# ÚZEMNÍ PLÁN MĚSTA BRNA

Textová část Odůvodnění

Kapitola 18 Rozhodnutí o námitkách (včetně odůvodnění)

Svazek Nb50 *(bez osobních údajů)*

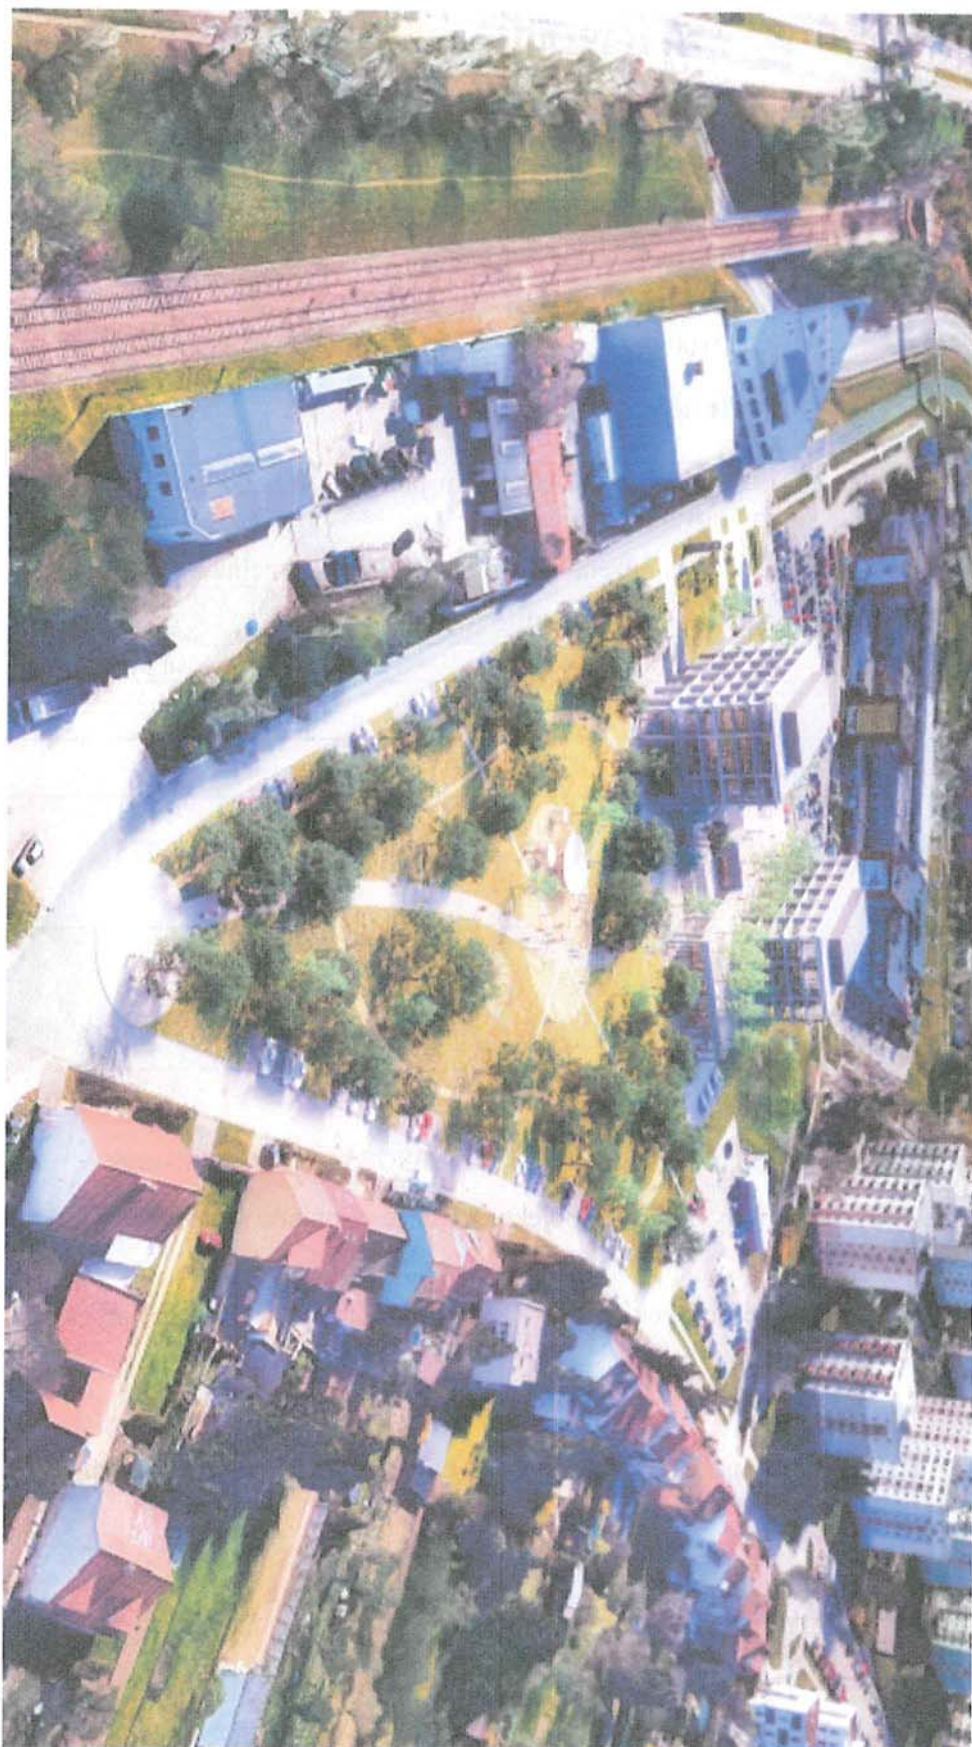
Žádáme tímto o změnu maximální přípustné výšky zástavby z W/v3 na W/v5 na všech našich pozemcích.
